# 異議申立書

関西電力株式会社高浜発電所3号機の工事計画の変更認可処分（2015年（平成27年）8月4日）及び高浜発電所4号機の工事計画の変更認可処分（2015年（平成27年）10月9日）

## 異議申立の理由

### <床応答スペクトルの拡幅>

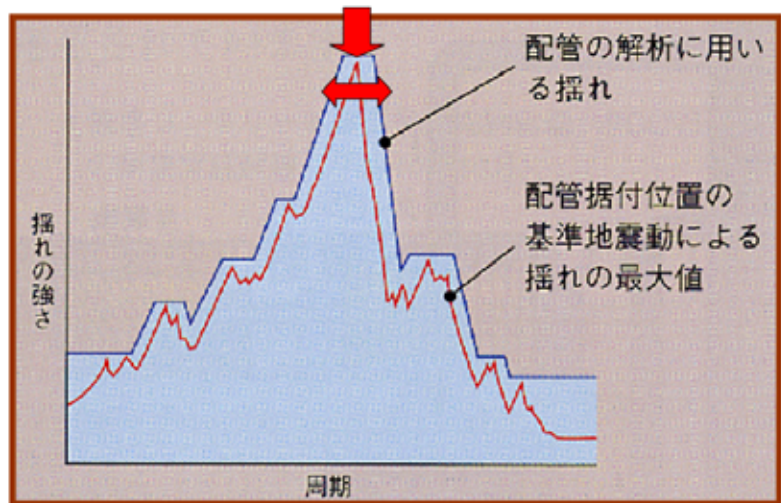
蒸気発生器伝熱管の基準地震動による発生応力の算出は、従来手法（スペクトルモーダル解析）では、基準地震動の応答スペクトルの作成→基準地震動の模擬地震波の作成→地盤と建屋の連成モデルに入力→建屋の床応答スペクトルの作成→±10%拡幅した設計用床応答スペクトルの作成→蒸気発生器伝熱管の固有周期における揺れの強さを設計用床応答スペクトルから読み取り発生応力を算出する、という手順で行う。

地盤や建屋をモデル化した段階で、ピーク値をとる周期が現実とはずれている可能性があることから、床応答スペクトルのグラフを±10%の幅で拡幅してその影響を考慮するのが、床応答スペクトルの拡幅である。（図は中部電力HPより）

図-35 SG伝熱管の発生応力の内訳  
関電作成 補足資料 P67

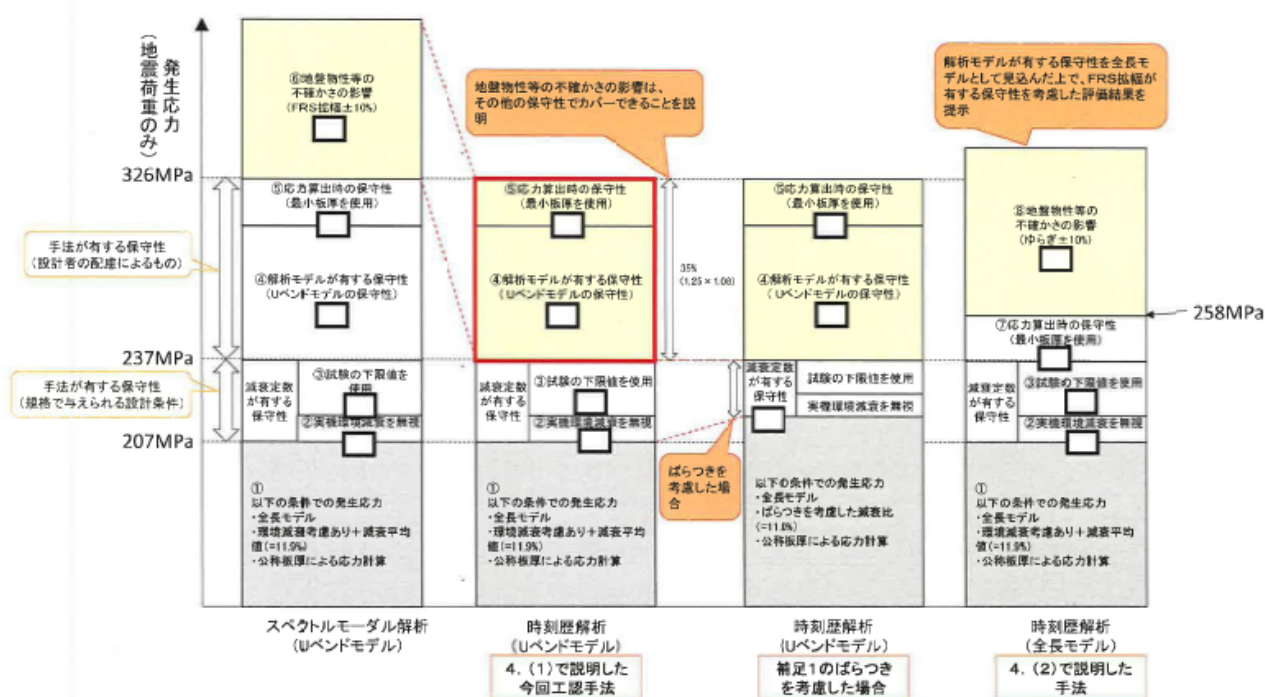
(6) また、「床応答スペクトルの拡幅」に相当する「床応答スペクトルのゆらぎ」の評価を実施した場合、発生応力は437MPaとなり、許容値447MPaを下回るとしている。しかしその評価では、手法が有する保守性の一部（解析モデルが有する保守性）を外している。手法が有する保守性をすべて考慮した場合、発生応力は505MPaとなり、許容値を上回る。

高浜3・4号機の蒸気発生器細管の基準地震動による発生応力：関電資料から推定

従来手法 拡幅あり	今回工認手法 拡幅なし	関電補足資料 ゆらぎあり 保守性一部削除	ゆらぎあり 保守性全て考慮
許容値	447MPa*1			
発生値	460MPa*2	376MPa*3	437MPa*4	505MPa*5
判定	×	○	○	×

\*2 工認に記載の発生応力376MPaに対し、補足資料P35・P67に記載の地震荷重のみの発生応力が326MPaであるので、地震以外の発生応力は376-326=50MPaとなる。補足資料P67より、「手

法が有する保守性（設計者の配慮によるもの）」は、 $326 - 237 = 89\text{MPa}$ であるが、同 P38 より、これを 35%とした場合に、地盤物性等の不確かさの影響は 33%であることから、地盤物性等の不確かさは、 $89 \times 33 / 35 = 84\text{MPa}$ となる。よって、従来手法で拡幅により地盤物性等の不確かさの影響を考慮した発生値は、 $376 + 84 = 460\text{MPa}$ となり、許容値を超える。

\*4 補足資料 P66 に記載。P67 の右端の図は地震以外の発生応力 50MPa を考慮すると辻褃があう。

\*5 補足資料 P66 より、「ゆらぎ」の影響は、 $437 - 308 = 129\text{MPa}$ であることから、手法による保守性と「ゆらぎ」を考慮した場合の発生応力は、 $376 + 129 = 505\text{MPa}$ と推定される。
